LA CONTRALORÍA
GENERAL DE LA REPÚBLICA DEL PERÚ

**INFORME DE CONTROL ESPECÍFICO
N° 019-2022-2-4603-SCE**

**"EJECUCIÓN DE LA OBRA MEJORAMIENTO DEL SERVICIO DE
AGUA PARA RIEGO PROGRESO CHICNEY EN EL C.P. DE
CHONTAYOC DEL DISTRITO DE INDEPENDENCIA - PROVINCIA DE
HUARAZ- DEPARTAMENTO DE ANCASH"**

IMAGEN N° 1
DIFERENCIAS DEL DIMENSIONAMIENTO DE CANAL DE CONCRETO SIMPLE Y CANAL TUBERIA HDPE 160MM

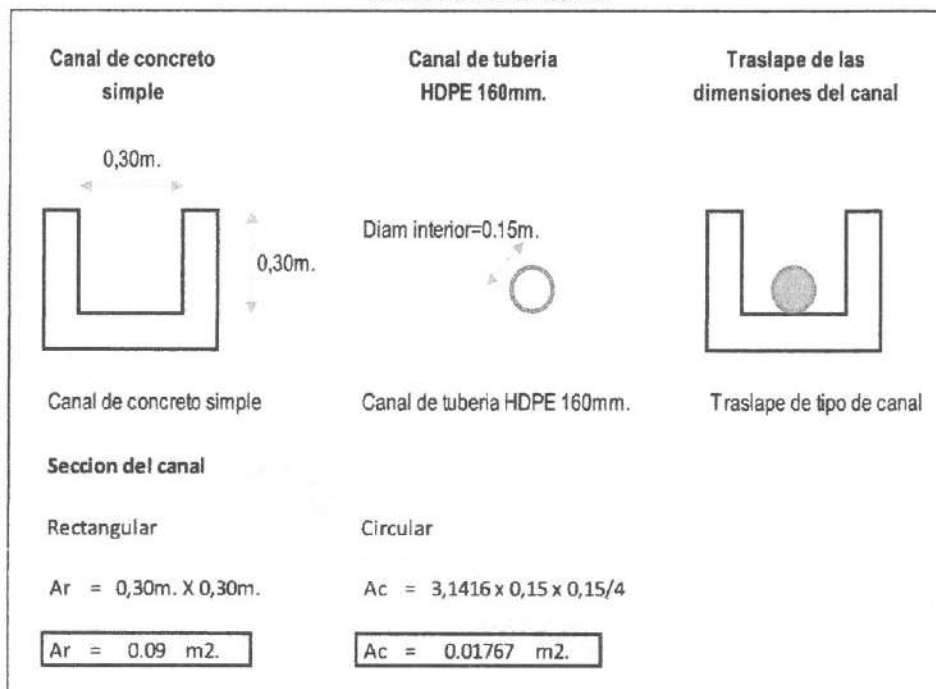
entre el área del canal de distribución de concreto simple (A_r) y el área del canal de conducción con tubería HDPE 160mm (A_c) ($A_r/A_c = 0.09/0.01767 = 5.09$ veces), dando como resultado que el área de sector circular del canal de conducción de tubería HDPE 160mm se redujo en 5.09 veces del área del sector rectangular del canal de distribución de concreto simple, tal como se presenta en la siguiente imagen:

3° El Residente de obra no justificó si el diámetro de la tubería de 160mm era el dimensionamiento correcto para su cambio en los tramos del canal de distribución de concreto simple, toda vez que, el diámetro de tubería propuesto por el residente era el mismo diámetro de tubería estipulado en el expediente técnico para el último tramo de riego del canal Manco Capac, no habiendo considerado las pendientes reales de los tramos a modificar para efectuar los cálculos y determinar el diámetro de tubería y contrastarlo con su propuesta.

En ese sentido, según lo descrito precedentemente se ha evidenciado que el residente de obra no sustentó técnicamente la modificación del canal de distribución de concreto simple por canal de conducción de tubería HDPE 160 mm, a través del adicional deductivo vinculante de obra n.° 1.

FOTOGRAFÍAS N°s 1 Y 2
EMBASALMIENTO DE AGUA DE RIEGO GENERADOS AL INICIO DEL CANAL DE TUBERÍA EN LAS
PROGRESIVAS 0+127,30 Y 0+162,13 DEL CANAL MANCO CAPAC

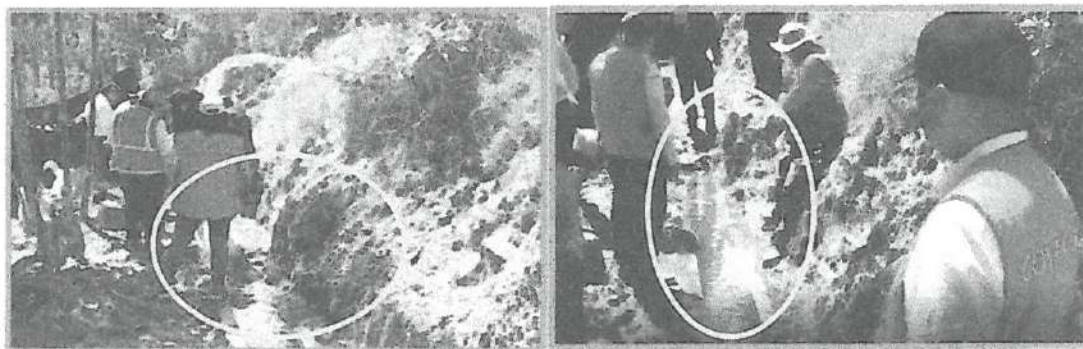
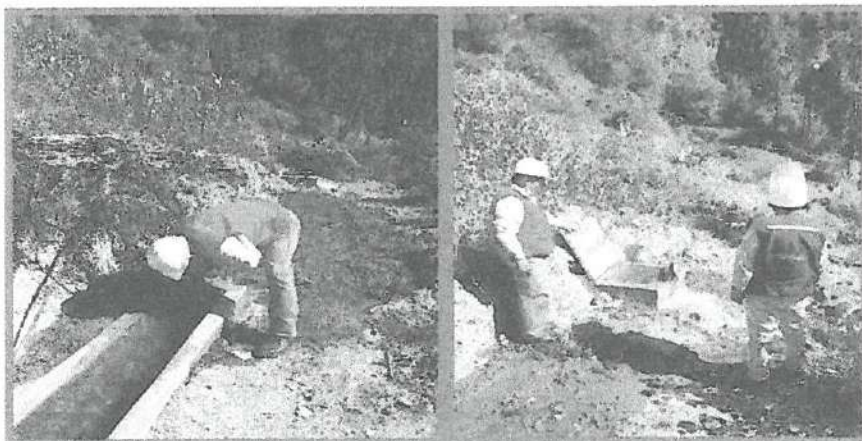
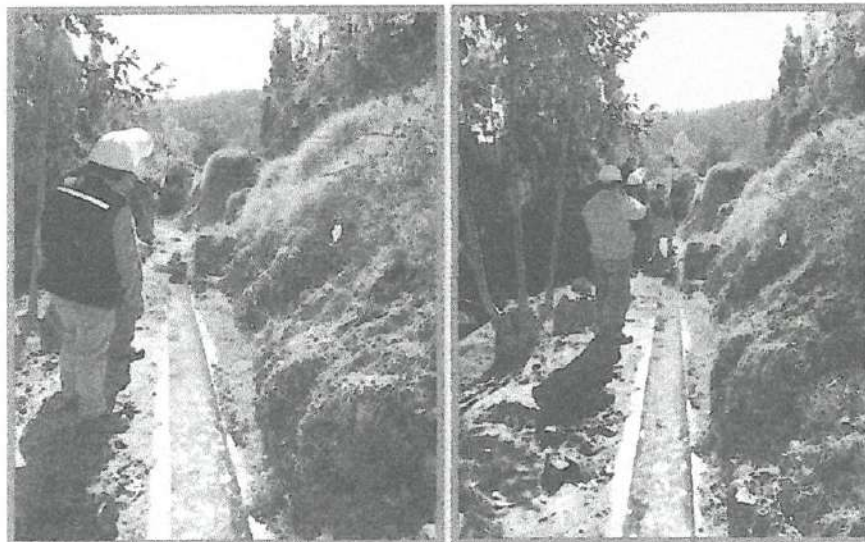
- También, se ha evidenciado en la prueba hidráulica, que los canales Manco Cápac y Sinchi Roca del sistema de riego no funcionan a partir de los sectores donde empieza el canal de conducción con tubería HDPE 160mm, modificado con la aprobación del adicional deductivo vinculante n.º 1. Cabe mencionar, que existen sectores del canal de conducción con tubería HDPE 160mm, que han sido ejecutados sin contar con aprobación, tal como se muestra en el cuadro n.º 3, y en las fotografías siguientes:

FOTOGRAFIA N° 13
DIMENSIONES Y DIFERENCIA ENCONTRADAS ENTRE EL CANAL DE DISTRIBUCIÓN
DE CONCRETO SIMPLE Y EL CANAL DE CONDUCCIÓN CON TUBERÍA HDPE 160MM
EJECUTADOS POR EL CONSORCIO QUILLARIYOC

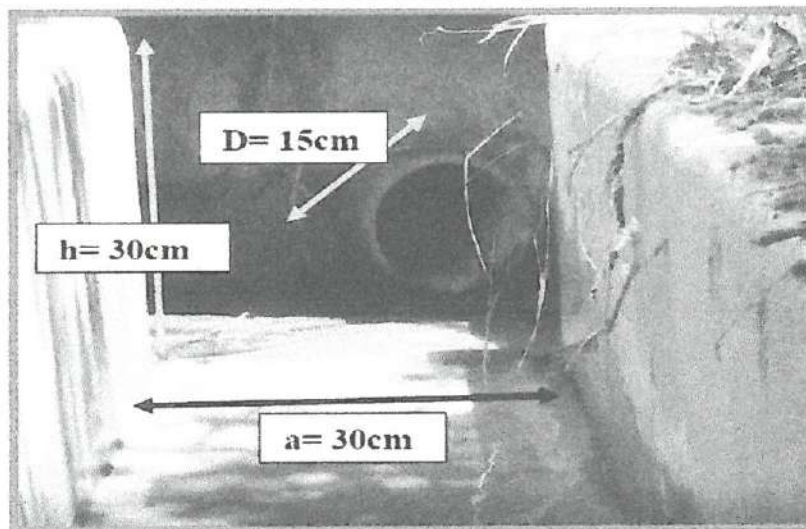
Efectuando el análisis respectivo con los resultados obtenidos del programa H-canales y la interpretación del flujo supercrítico, se tiene que, el cambio de canal de distribución de concreto simple por el canal de conducción con tubería HDPE 160mm, conlleva a efectuar una estructura al final del tramo, como "pozas disipadoras", los cuales no se han incluido en la modificatoria del adicional deductivo vinculante n.º 1, con el objetivo de evitar erosiones del canal de distribución de concreto simple.

En conclusión, el canal con tubería HDPE 160 mm. instalada en el sistema de riego de los tramos modificados, tiene una alta probabilidad de rebasamientos continuos por atoros y por la baja capacidad de conducción para el caudal de diseño proyectado.

De lo expuesto precedentemente, se puede concluir que el canal de distribución de concreto simple, en los diferentes tramos ejecutados no cumple con conducir el agua de riego proyectado en el expediente técnico, además, el cambio de canal de distribución de concreto simple a canal de conducción con tubería HDPE 160mm reduce el caudal de diseño proyectado a partir del reservorio hacia las diferentes parcelas, asimismo, dicha modificación no ha cumplido con el diámetro del canal de distribución de concreto simple de 0.30x0.30m, toda vez que, el diámetro interior de la tubería del canal de conducción es de 0.15m.

IMAGEN N° 10
DIMENSIONES DE MUROS DE MAMPOSTERÍA TIPOS M-1, M-2, M-3 Y M-4 DE LOS
PLANOS DEL EXPEDIENTE TÉCNICO

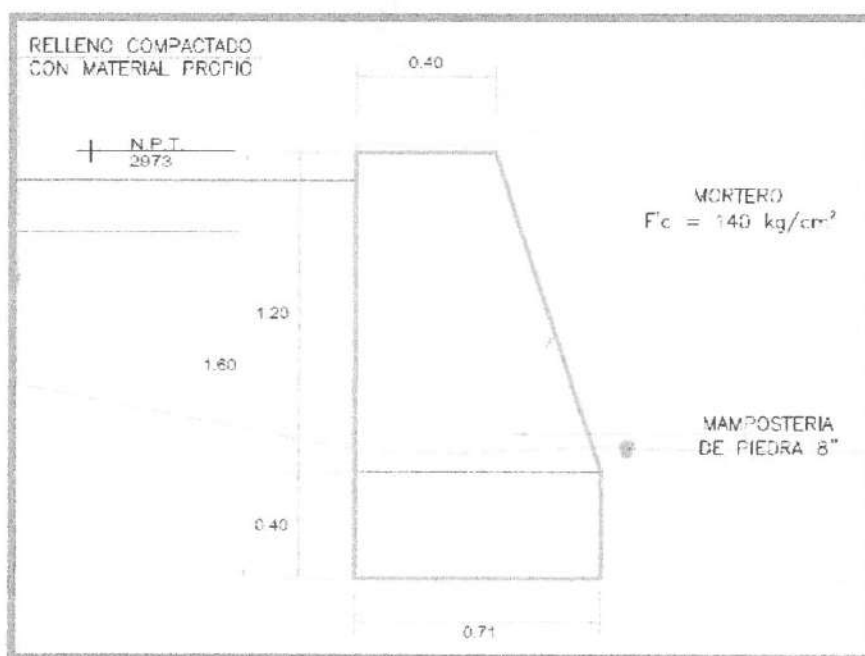
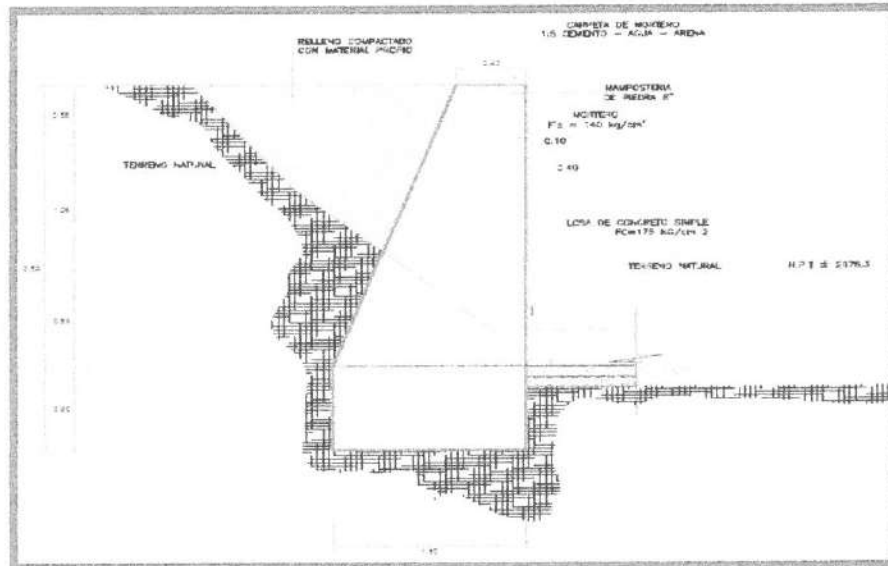
No obstante, a lo señalado en los planos y planilla de metrados descritos precedentemente, durante la inspección técnica realizada el 14 y 15 de junio de 2022, se observó que el Consorcio Quillariyoc, ejecutó los muros de mampostería del Canal Manco Cápac, Sinchi Roca, cámara de impacto y zona del reservorio con diferentes dimensiones longitudinales, altura de cimentación y altura del muro de mampostería de piedra, además, en el canal Sinchi Roca el muro de mampostería de piedra no cuenta con cimentación y altura mínima de muro y en la cámara de impacto - zona de reservorio no existe ningún muro de mampostería de altura de 2,70m; tal como se describe en el siguiente cuadro siguiente:

Por lo que, sobre la base de los muros de mampostería ejecutados de acuerdo al seccionamiento de los planos del expediente técnico, se ha calculado los metrados reales ejecutados por el consorcio Quillariyoc, considerando la sub partida 01.17 muro de mampostería de piedra, que tiene por sub partidas las siguientes: 01.17.01 Trazo, nivelación y replanteo, 01.17.02 Excavación manual en material conglomerado, 01.17.03 Concreto ciclópeo $f'c = 175 \text{ kg/cm}^2 + 70\%$ de P.G. y 01.17.04 eliminación de material excedente con maquinaria, así también, se realizó un comparativo de metrados entre el expediente técnico aprobado por la entidad y los metrados reales ejecutados por el Consorcio Quillariyoc que cumplen con el diseño del plano MM-01 (cuyos cálculos desarrollan en el informe técnico n.º 001-2022-OCI-MDI/CE. (Apéndice n.º 9).

En ese sentido, el consorcio Quillariyoc en el informe de valorización n.º 1 (Apéndice n.º 10), valorizó la partida "muro de mampostería de piedra", pese a partidas ejecutadas incumpliendo los planos y por metrados no ejecutados del expediente técnico, pese a ello, mediante carta n.º 003-2020-MDI/ELCL/SO de 2 de diciembre de 2020 (Apéndice n.º 10), Erick Liberio Coral Luna, supervisor de obra, "elevó y solicitó el pago respectivo" de la valorización n.º 1, sin velar por la correcta ejecución técnica, económica y administrativa de la obra tal como establece el numeral 187.1 del artículo 187º del Decreto Supremo n.º 344-2018-EF, Reglamento de Contrataciones del Estado; permitiendo el pago al Consorcio Quillariyoc por el monto de S/43 822,14.

IMAGEN N° 13
ESTRUCTURA Y DIMENSIONES DE PLANTA DEL SECTOR DE TOMA LATERAL TIPO I

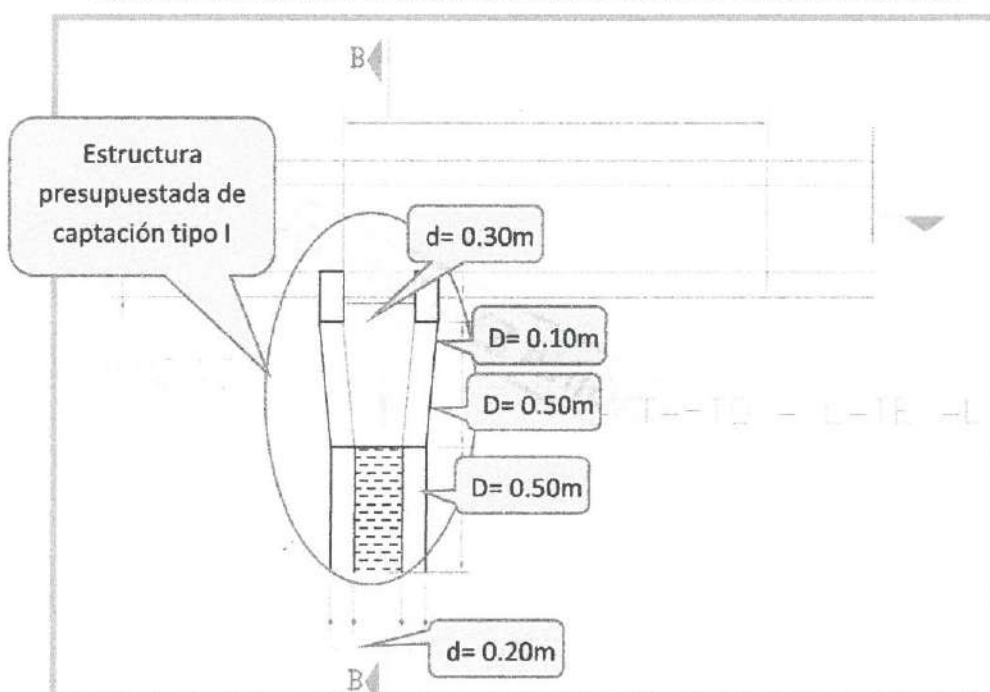
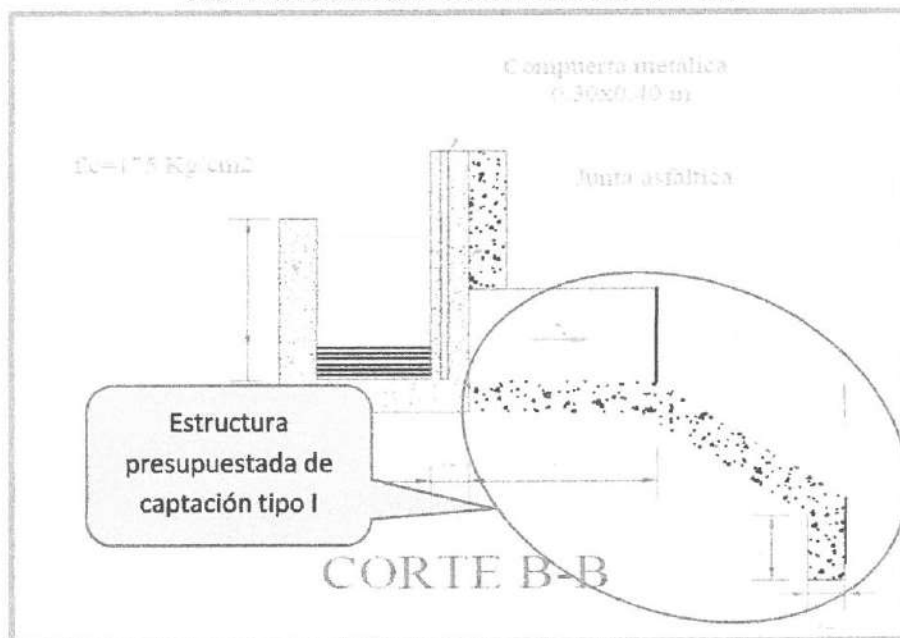
Así también, se verificó que del saldo del expediente técnico después del deductivo n.º 1, se consideró la partida 01.15 Tomas laterales tipo I, que tiene por sub partidas las siguientes: 01.15.01 Trazo, nivelación y replanteo, 01.15.02 Excavación manual en material conglomerado, 01.15.03 Encofrado y desencofrado 01.15.04 Concreto f'c=175 kg/cm², 01.15.05 Tarrajeo con mortero mezcla 1:5, e=1.5 cm y 01.15.06 Compuerta metálica tipo tarjeta 0.30 x 0.60 m e=1/4"; las cuales no cumplieron los metrados establecidos.

Sobre la base de lo expuesto, se tiene que el consorcio Quillariyoc en el informe de valorización n.º 4, valorizó (Apéndice n.º 13) partida "tomas laterales tipo I" ejecutadas incumpliendo los planos y por metrados no ejecutados, pese a ello, mediante carta n.º 007-2021-MDI/ELCL/SO de 5 de febrero de 2021 (Apéndice n.º 13), Erick Liberio Coral Luna, supervisor de obra, "elevó y solicitó el pago respectivo" de la valorización n.º 4, sin velar por la correcta ejecución técnica, económica y administrativa de la obra tal como establece el numeral 187.1 del artículo 187º del Decreto Supremo n.º 344-2018-EF, Reglamento de Contrataciones del Estado; permitiendo con ello el pago al Consorcio Quillariyoc por el monto de S/9 915,20.

IMAGEN N° 16
CORTE 1-1 DE RESERVORIO DE LOS PLANOS DEL EXPEDIENTE TÉCNICO

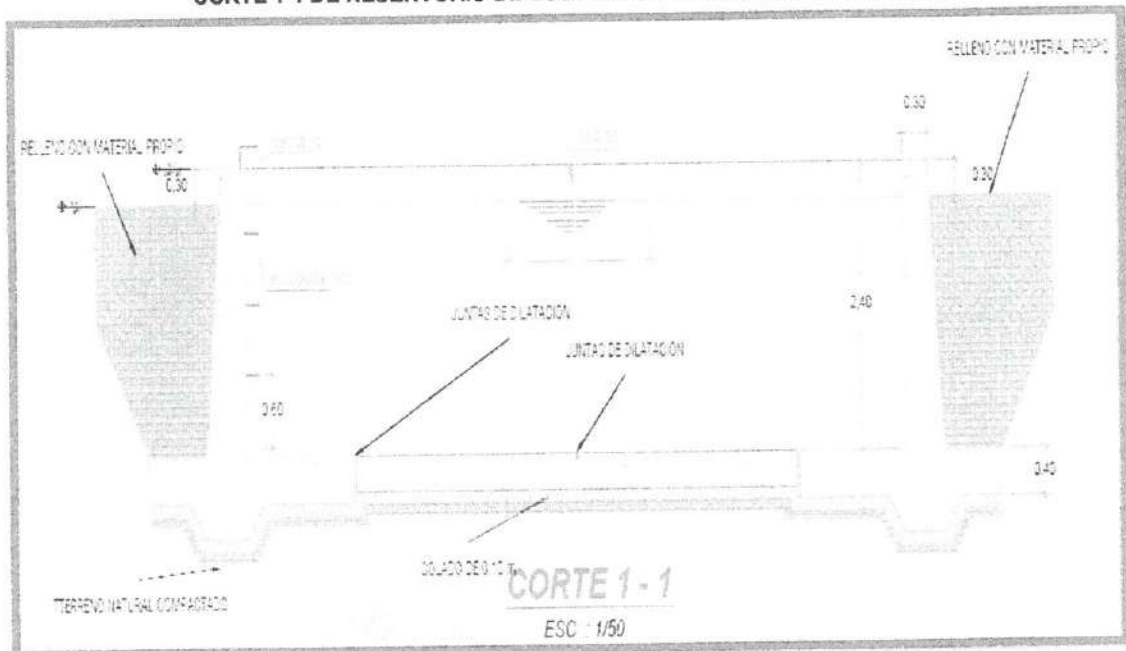
Asimismo, según el plano R-01 "RESERVORIO", del expediente técnico aprobado por la entidad, se observan los cortes 1-1 y 2-2, que demuestran la construcción de un reservorio sumergido, con muros rellenos externamente y con un área expuesta del reservorio de 30 cm, tal como se muestra en las imágenes siguientes:

Sin embargo, durante la constatación física realizada el 14 y 15 de junio de 2022, se verificó que la estructura del reservorio, es diferente al diseño del expediente técnico aprobado por la Entidad, habiéndose encontrado un reservorio expuesto y no sumergido a una profundidad de 3.30m, libre de relleno exterior, incumpliendo los planos y especificaciones técnicas de la partida 01.05 construcción de reservorio, así como, de la sub partida 01.05.02 Movimiento de Tierras. Además, se encontró una sola escalera de gato de hierro negro en proceso de oxidación de la sub partida 01.05.05 Escalera tipo gato, incumpliendo el numeral 5.3 Accesorios de la Norma OS.030 del Reglamento Nacional de Edificaciones⁶, y la planilla de metrados, tal como se muestra en las imágenes siguientes:

Sobre la base de lo expuesto precedentemente, tenemos que el consorcio Quillariyoc a través de las valorizaciones n.°s 1 y 4 (**Apéndice n.°s 10 y 13**), cuantificó la totalidad de los metrados de las sub partidas "01.05.02 Movimiento de tierras, 01.05.05.01 Escalera de gato E=2", L=2,40m, perteneciente a la partida "01.05 Construcción de reservorio (V=108 m3)", en los cuales se identificó el incumplimiento de los planos y planilla de metrados del expediente técnico, no obstante, con cartas n.°s 003-2020-MDI/ELCL/SO de 2 de diciembre de 2020 y 007-2021-MDI/ELCL/SO de 5 de febrero de 2021 (**Apéndice n.°s 10 y 13**), Erick Liberio Coral Luna, supervisor de obra, "elevó y solicitó el pago respectivo" de las valorizaciones n.°s 1 y 4, respectivamente, sin velar por la correcta ejecución técnica, económica y administrativa de la obra tal como establece el numeral 187.1 del artículo 187° del Decreto Supremo n.° 344-2018-EF, Reglamento de Contrataciones del Estado; permitiendo el pago al Consorcio Quillariyoc por el monto de S/26 317,75.

IMAGEN N° 20
PLANTA DE LA CAPTACIÓN SUMERGIDA DE LOS PLANOS DEL EXPEDIENTE TÉCNICO

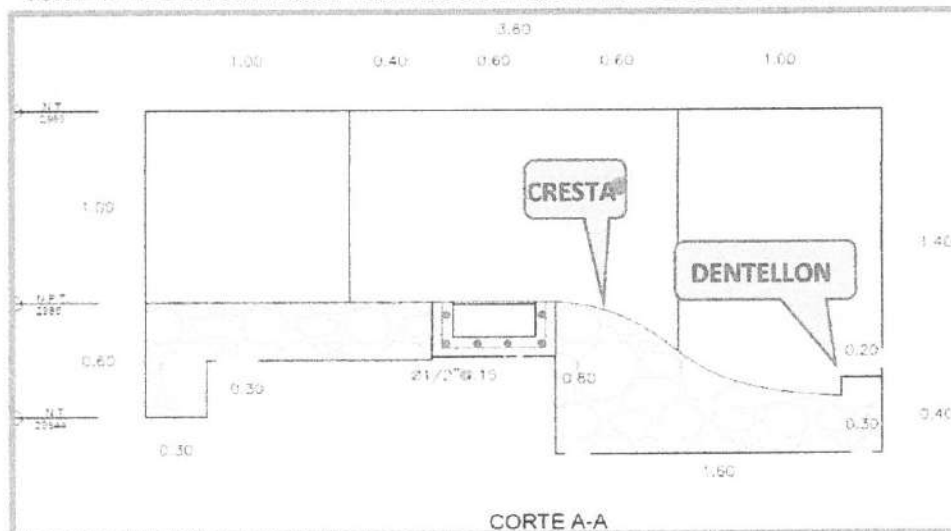
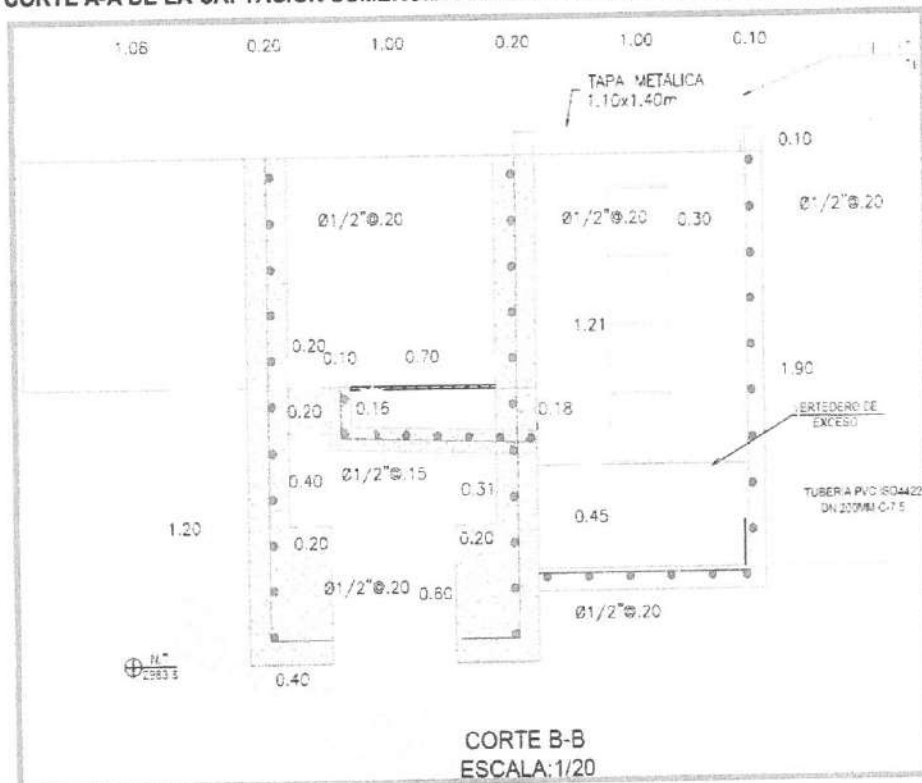
- En el sector de la salida de la captación, las rocas estaban sobre la superficie e impregnadas en el suelo. La construcción del piso de salida de la captación según el plano debería tener forma de cresta con su dentellón de 0.10 de altura y una cimentación al inicio de 0.80m. y al final de 0.30, lo cual no se cumplió.

- Las dimensiones de la garganta de la captación se redujeron de 1.00m a 0.70m por la influencia de una roca impregnada al margen izquierdo de la captación, no habiéndose ejecutado la voladura de la roca correspondiente.

Asimismo, transgredieron los artículos 193.3 y 193.4 del mismo cuerpo normativo, en lo referente a la consulta al proyectista para modificación del proyecto, en ese sentido, se verificó que ninguna de las especificaciones técnicas consignadas en el plano se cumplió tal como se muestra en el cuadro de incongruencias de la ejecución de la captación sumergida, cuyo detalle se desarrolla en el **informe técnico n.° 001-2022-OCI-MDI/CE. (Apéndice n.° 9)**

Sobre la base de lo expuesto precedentemente, tenemos que el consorcio Quillariyoc a través de las valorizaciones n.°s 2 y 4 (**Apéndices n.°s 11 y 13**), cuantificó la totalidad de los metros de la sub partida 01.03 captación sumergida, en los cuales se identificó el incumplimiento de los planos y especificaciones técnicas; no obstante, con cartas n.°s 007-2020-MDI/ELCL/SO de 21 de diciembre de 2020 y 007-2021-MDI/ELCL/SO de 5 de febrero de 2021 (**Apéndices n.°s 11 y 13**), Erick Liberio Coral Luna, supervisor de obra, "elevó y solicitó el pago respectivo" de las valorizaciones n.°s 2 y 4 (**Apéndices n.°s 11 y 13**), respectivamente, sin velar por la correcta ejecución técnica, económica y administrativa de la obra tal como establece el numeral 187.1 del artículo 187° del Decreto Supremo n.° 344-2018-EF, Reglamento de Contrataciones del Estado; permitiendo el pago al consorcio Quillariyoc por el monto de S/15 378,04.

IMAGEN N° 23
PLANTA DE LA CAPTACIÓN SUMERGIDA DE LOS PLANOS DEL EXPEDIENTE TÉCNICO, DONDE SE VISUALIZA EL DIÁMETRO DE TUBERÍA DE CONDUCCIÓN

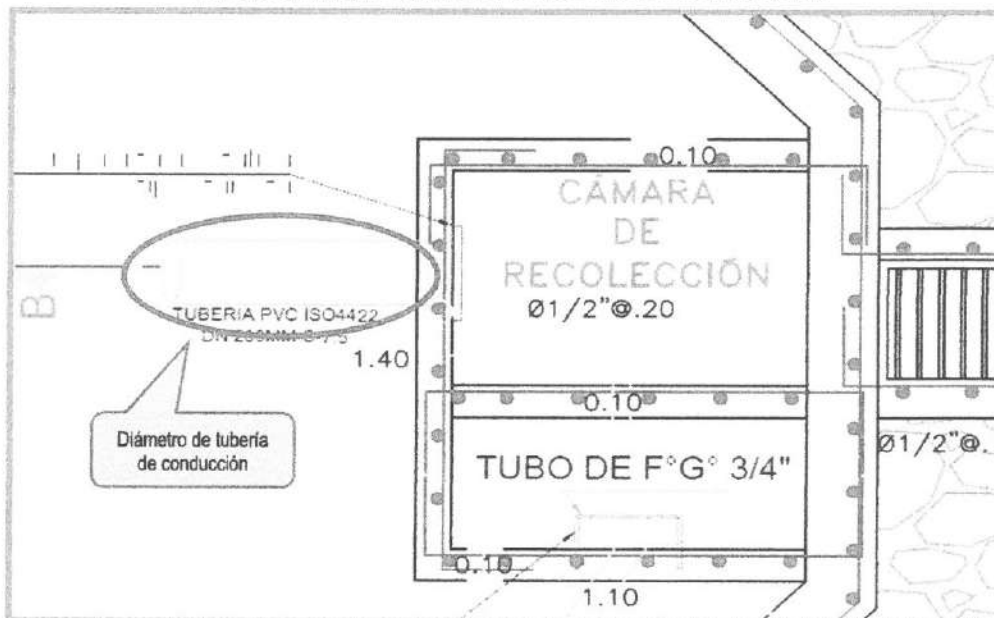
De la revisión del expediente técnico aprobado por la entidad, se observa que existe la sub partida 01.04 Canal de conducción de tubería PVC ISO 4422 DN 200mm, que consiste en la excavación de una zanja, suministro y colocación de una tubería de diámetro de 200mm. y relleno de zanja desde la captación hasta el reservorio, asimismo, de la revisión de los planos, en el CS-01 "CAPTACION SUMERGIDA", del expediente técnico aprobado, se muestra después de la cámara de recolección de la captación, la salida de una tubería de conducción con diámetro de tubería PVC ISO 4422 DN de 200mm., tal como se muestra en la imagen siguiente:
